**Aménagement
des espaces publics du quartier
du Pôle d'Echanges Multimodal
Nice Saint-Augustin Aéroport**

Dossier d'enquête publique

**Pièce 8 - Eléments complémentaires
en réponse à l'avis de l'autorité environnementale**

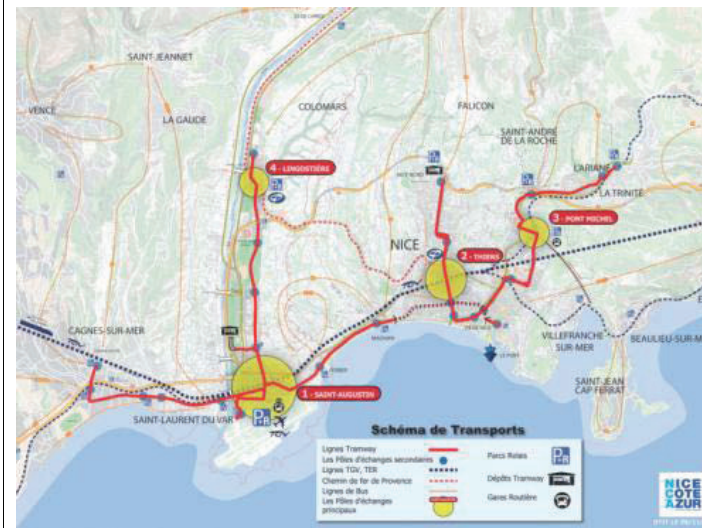
- de justifier le projet à l'échelle du territoire de l'agglomération azurienne, en reprenant dans le chapitre 4 les orientations du plan de déplacements urbains (2008) et du schéma directeur du réseau de transports urbains de Nice Côte d'Azur (2009) développées dans le chapitre 3 (Etat Initial de l'environnement).

Le schéma de transport de la communauté urbaine de Nice prévoit la réalisation de quatre pôles d'échanges. Ce schéma localise les pôles d'échanges principaux, ainsi que les pôles secondaires d'importance significative (par exemple : Magnan, Jean-Médecin, les gares de Cagnes-sur-Mer et de La Trinité), lesquels seront complétés d'une offre de transports qui pourra intégrer tout ou partie des fonctions suivantes : stations de taxis, stationnement sécurisé des cycles, location de bicyclettes ou de véhicules individuels sans émission de gaz à effet de serre, ...

Le pôle d'échanges de Nice-Aéroport, dont la présente étude d'impact analyse l'aménagement des espaces publics, constitue le plus important de ces pôles. Il mettra en relation l'ensemble des modes de déplacements (aérien, ferroviaire, TGV/TER, transports en commun et modes doux).

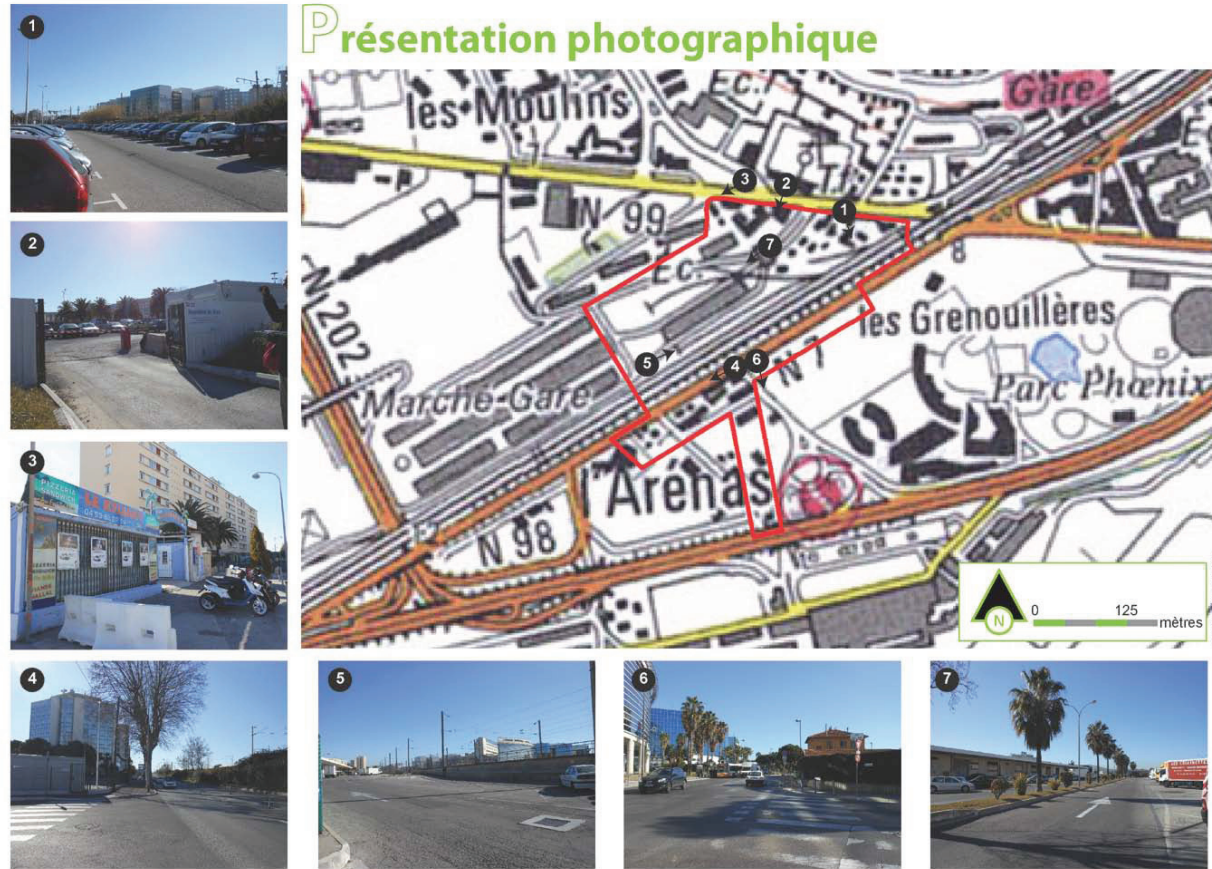
La description de l'occupation des sols actuelle du site du futur pôle d'échanges et de son environnement proche est insuffisante. La carte de l'occupation des sols ne précise pas leur emprise foncière et l'usage des bâtiments

Pour compléter la carte de l'occupation des sols (cf. pièce 5 – § 3.5.3), il convient de préciser que le périmètre du site accueille, dans la situation actuelle, peu de bâtiments. La réalisation du projet implique la démolition de trois constructions existantes :

- un bâtiment servant à une activité de restauration (snack le Kylian's), déjà inscrit dans la DUP tramway ligne est-ouest,
- une halle de stockage et de préparation de produits frais, dite halle « des patatiers »,
- un bâtiment de bureaux à R+1 sur une cave semi enterrée anciennement occupée par les douanes et la guérite de contrôle d'accès.

La halle des « patatiers » est un bâtiment de stockage, de préparation et de conditionnement de produits frais (fruits, légumes, viande). Le bâtiment est à rez-de-chaussée en structure béton. Il est divisé en plusieurs boxes fonctionnant indépendamment les uns des autres notamment vis-à-vis des équipements de conservation des produits (nombreuses chambres froides). Ces activités feront notamment l'objet d'une relocalisation dans d'autres bâtiments du MIN.

Le bâtiment des douanes est composé d'un bâtiment de bureau à R+1 accolé à une halle de stockage. Un sous-sol semi enterré est aménagé sous le bâtiment de bureaux.

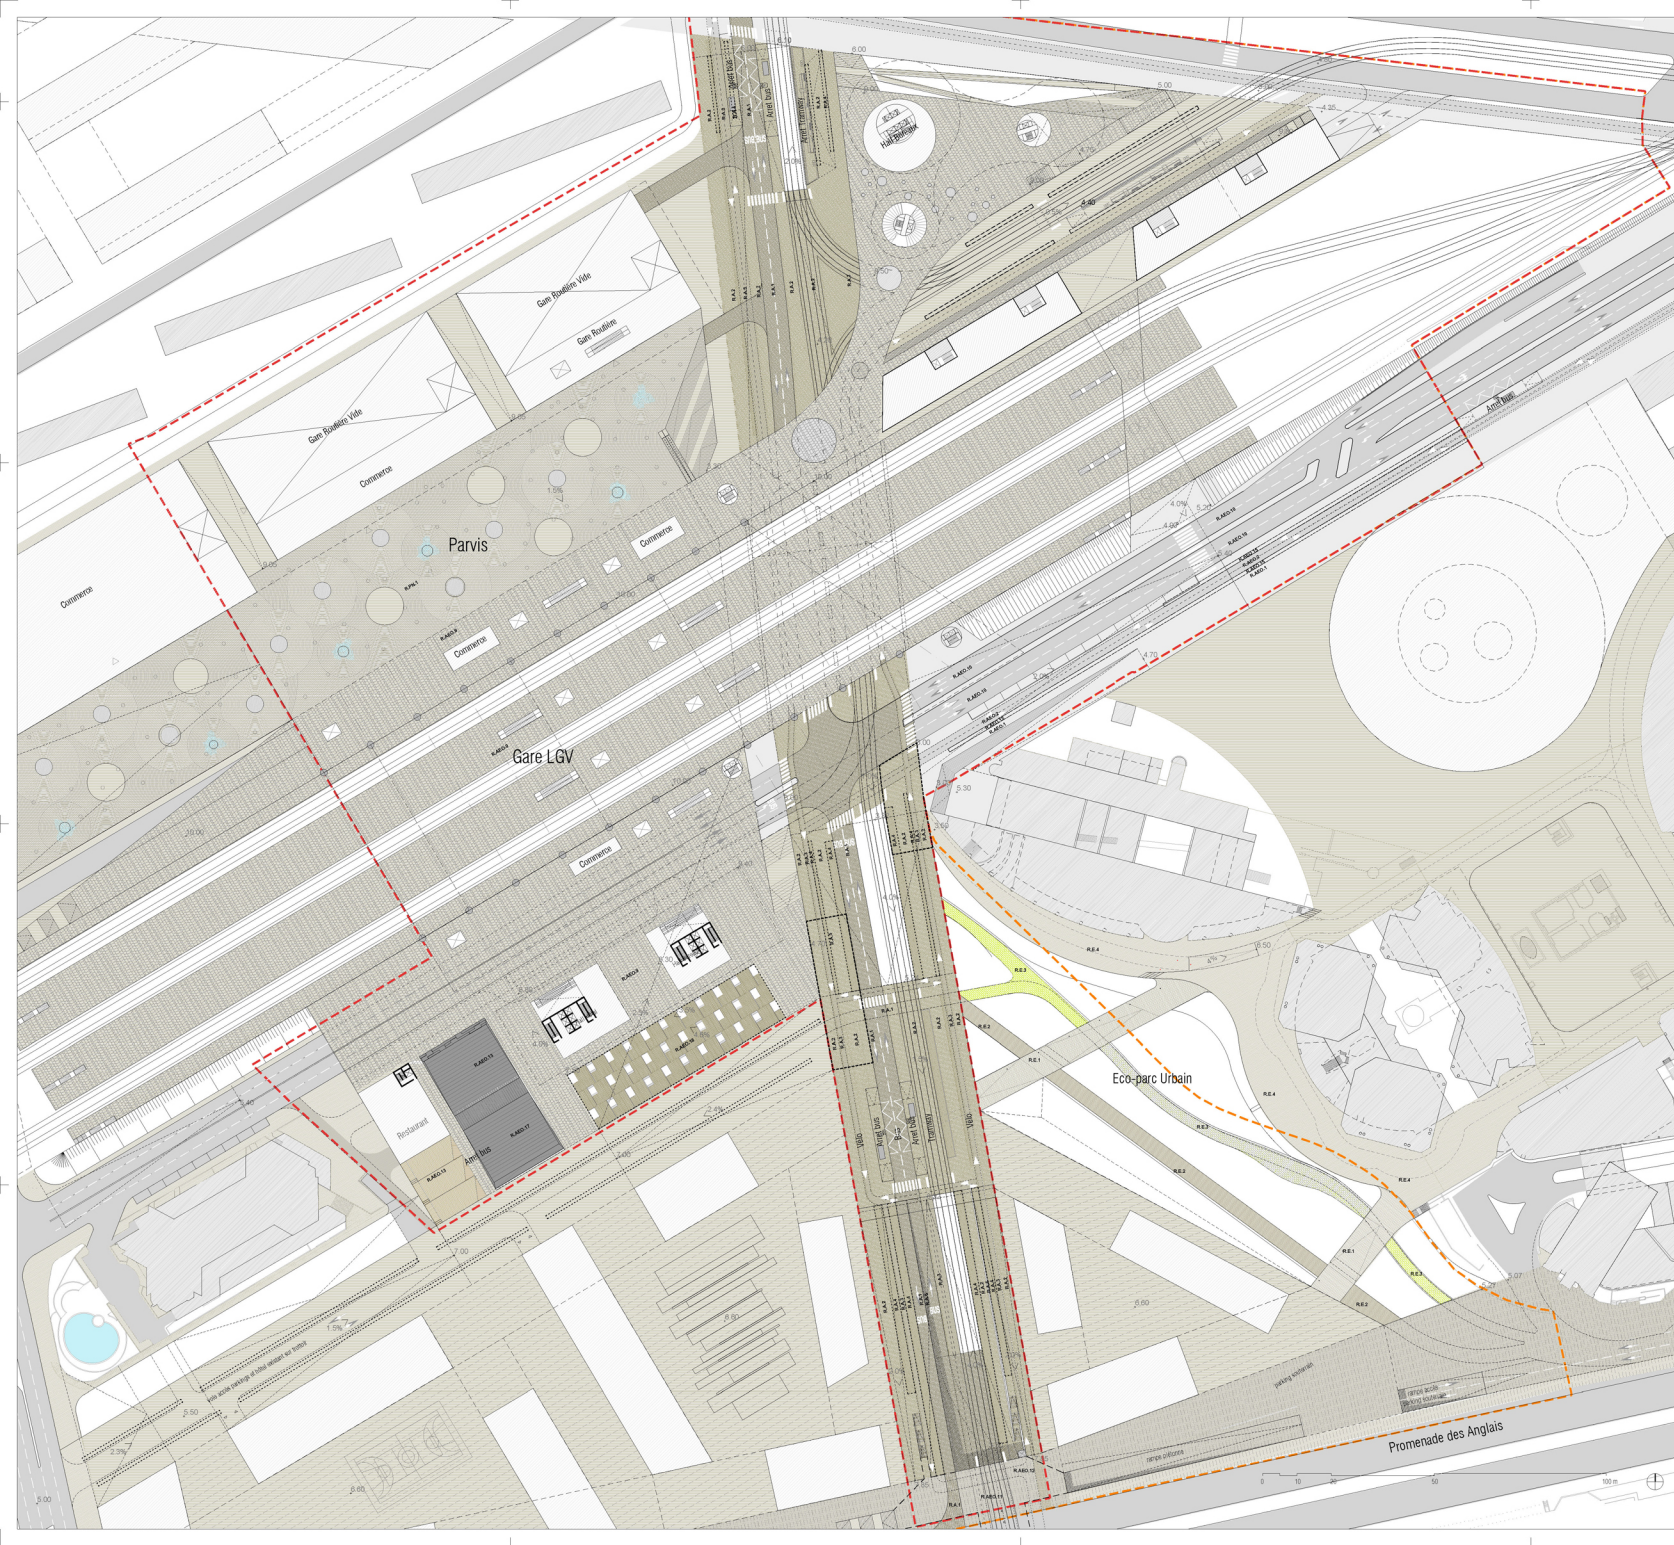
<ul style="list-style-type: none"> les matériaux de revêtement, partiellement décrits pour le boulevard René Cassin et le parvis du lycée hôtelier manquent dans la description de l'axe nord-sud du pôle, du secteur de la route de Grenoble, de la voie intérieure Costes et Bellonte, et du parvis entre les deux gares. 	<p>D'autres revêtements sur l'Axe sont :</p> <ul style="list-style-type: none"> ceux qui sont directement plantés, en particulier ceux sur la chaussée du tramway, en gazon, rampes et escaliers, seront aussi en granit, talus plantés, à pente égale mais de largeur compensée, de bougainvilliers et autres plantes grimpantes qui retiennent les terres, les garde-corps sont des bancs linéaires, qui soutiennent aussi les éléments d'éclairage nocturne.

- Descriptif des revêtements, plantations et choix d'essences, éclairage et mobilier urbain (ci-après),
- Le plan des aménagements paysagers,
- Le plan du mobilier et éclairage,
- Le plan des revêtements,
- Le résumé non technique modifié après avis de l'autorité environnementale.

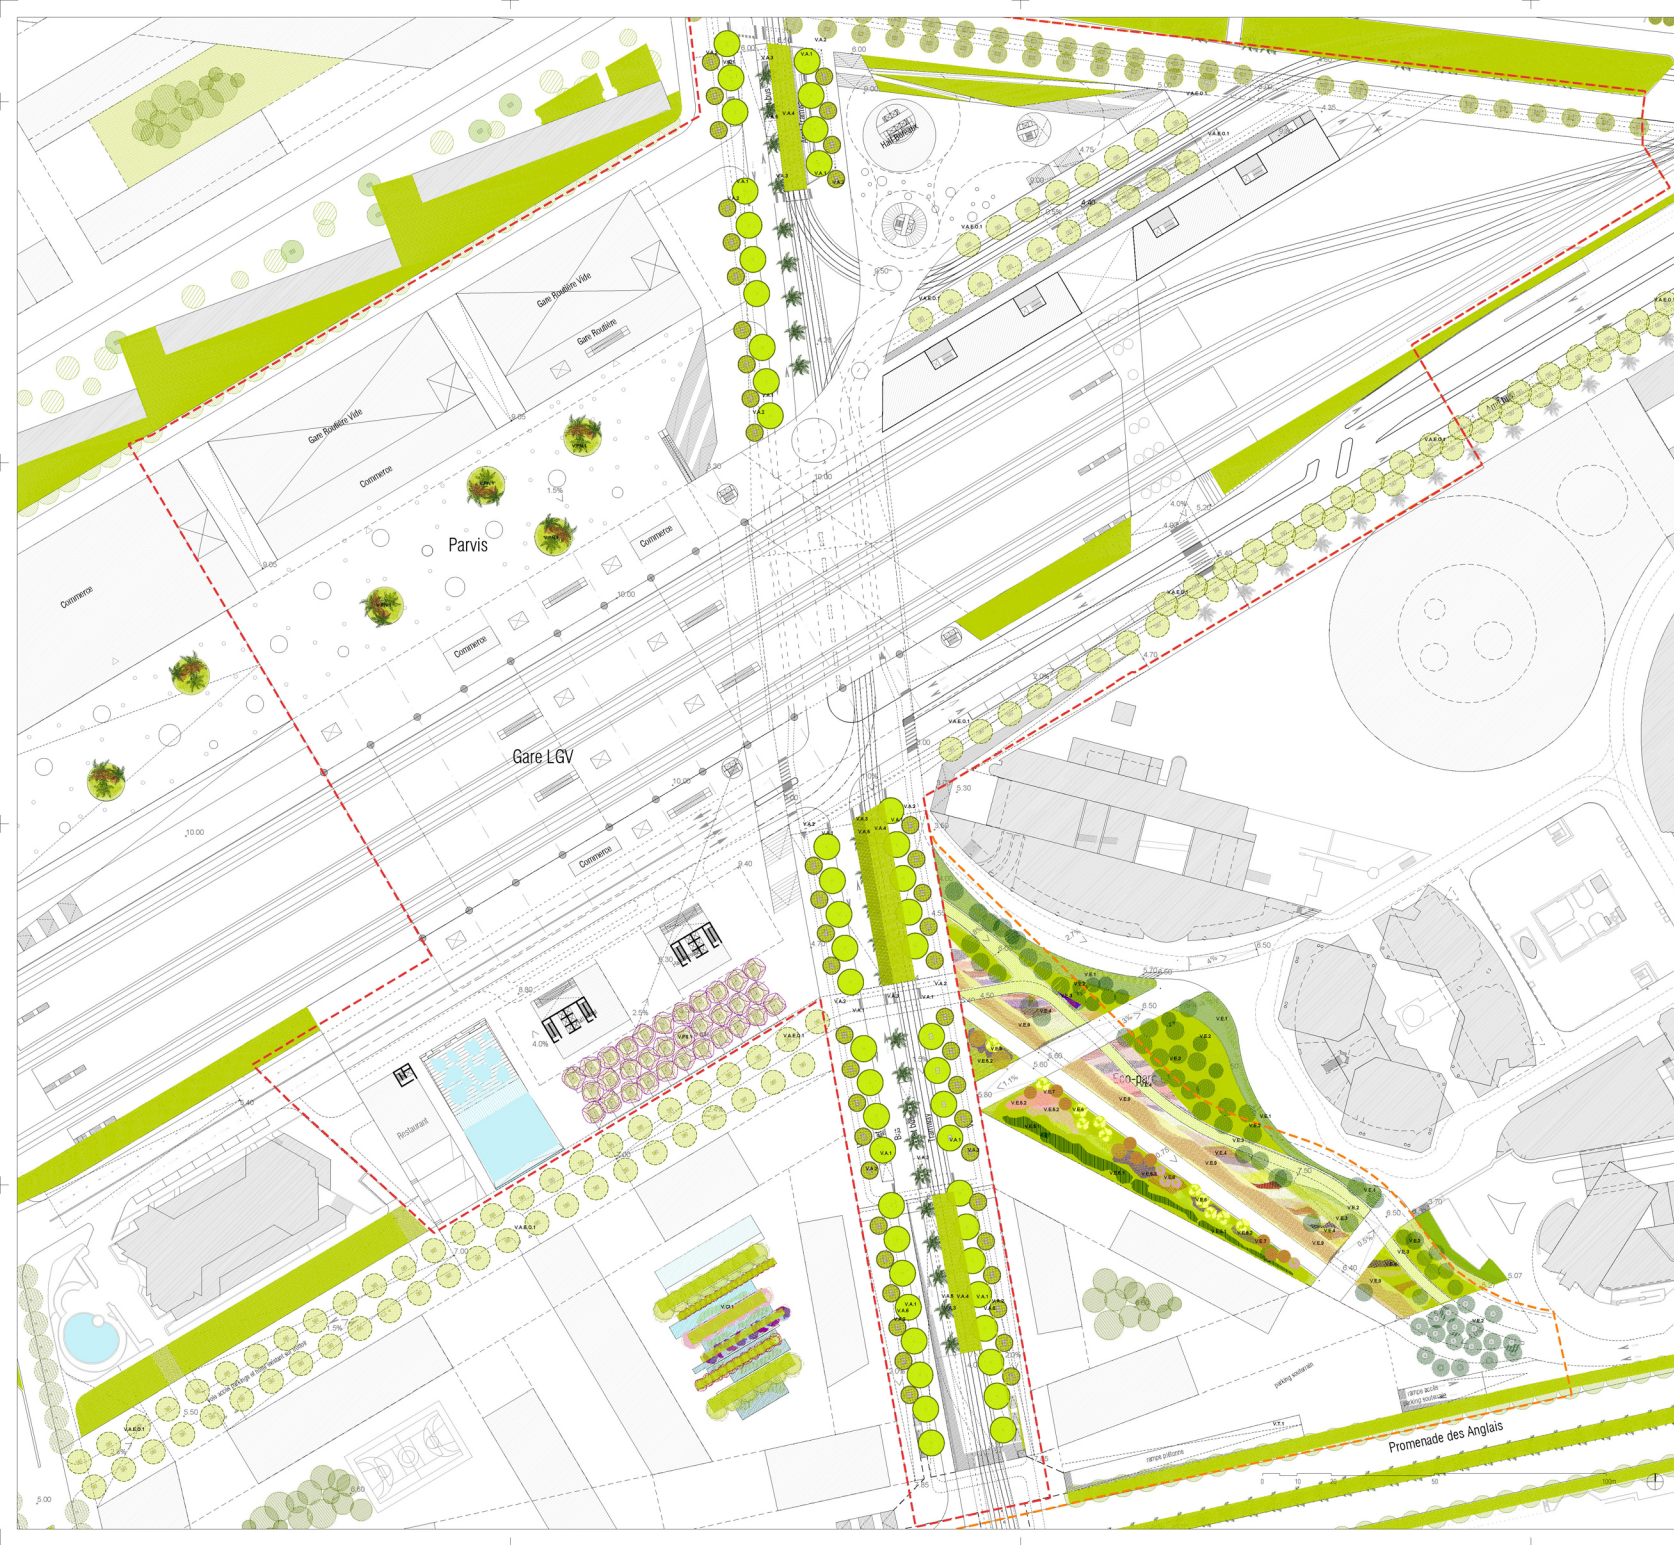
<ul style="list-style-type: none"> les plantations, présentées dans la partie 5 traitant des effets et mesures (palette végétale, bilan quantitatif, plans des aménagements paysagers) pourraient être décrites dans un plan paysager plus précis permettant de localiser les espèces végétales choisies. 	<p>Cette voie doit être représentative et à la fois pratique pour tous les usagers: il s'agit de l'espace central du pôle, les revêtements doivent être sobres et nobles. Le granit peut jouer différents rôles :</p> <ol style="list-style-type: none"> Passage piétons - Chaussée de cheminements - pièces surface sciée : 20 cm (l) x 10 cm (a) x 6 cm (p), posées sur dalle de béton avec joint coulé. Piste cyclable – pièces surface sciée : 60cm (l) x 30 cm(a) x 6 cm (p), posées sur dalle béton avec joint coulé. Alignement planté. Pièces : 20 cm (l) x 10 cm (a) x 6 cm (p), posées sur fond de sable et joint perméable de sable. Chaussée tramway : la solution choisie est la même que pour les piétons, à savoir : pièces surface sciée : 20 cm (l) x 10 cm (a) x 6 cm (p), posées sur dalle de béton avec joint coulé. Chaussée bus : la sollicitation mérite une solution plus robuste que les antérieures : pièces de 10 cm (l) x 10 cm (a) x 8 cm (p), posées sur dalle de béton avec joint coulé.

PEM-Espaces Publics-Plan Mobilier et Éclairage

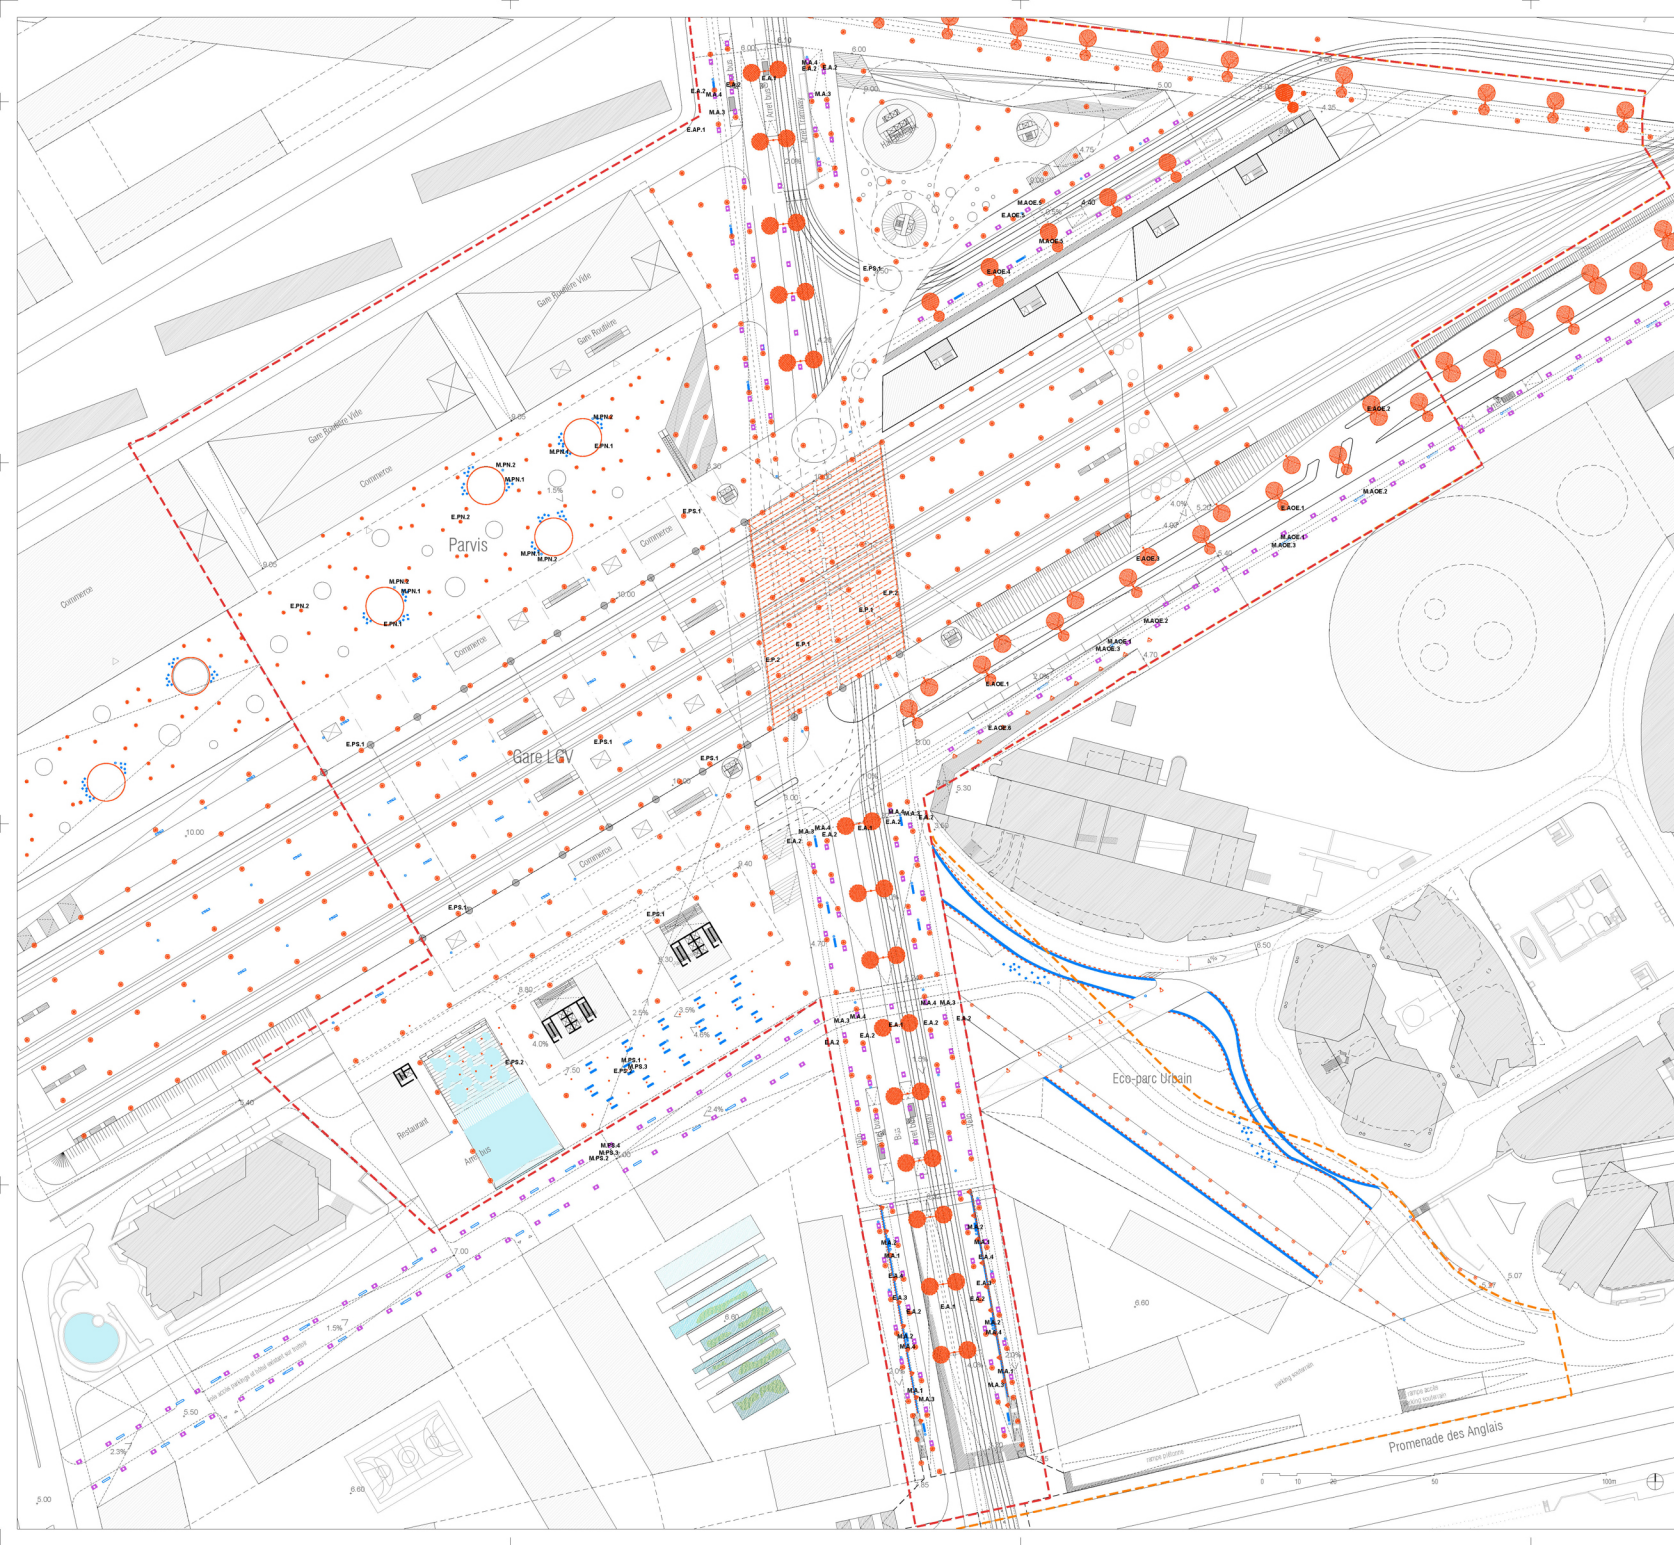
<ul style="list-style-type: none"> le mobilier urbain et l'éclairage public, supports potentiels d'énergies renouvelables et des réseaux « intelligents » (systèmes d'information en temps réel) annoncés dans le projet du pôle multimodal, en étroite relation avec les infrastructures de transports et les bâtiments mais aussi éléments de confort, de sécurité des déplacements ainsi que de maîtrise de la pollution lumineuse et de la consommation d'énergie. 	<p>Dans l'ensemble du pôle, les revêtements minéraux des sols sont de deux natures principales :</p> <ul style="list-style-type: none"> Dalles de granit (différentes surfaces et tailles, dont profondeurs variables), Dalles en béton (de tailles semblables à celles du granit). <p>L'axe nord-sud</p> <p>Concernant les plantations, plusieurs alignements d'essences seront réalisés pour souligner l'axe TCSP Nord-Sud. En plus des palmiers centraux, deux autres alignements : des arbres à haute tige (<i>Ostrya carpinifolia</i>, <i>fraxinus angustifolia</i>, <i>alnus cordata</i> ou <i>fraxinus excelsior</i>) sur la partie basse, proche des transports publics et dans la partie haute, zone non inondable, pour les trottoirs avec piétons, des arbres plus petits et à fleur (Arbres de Judée).</p> <p>Les essences choisies sont de feuille caduque, tandis que les palmiers – placés au centre de l'allée conservent pendant toute l'année une image semblable.</p>
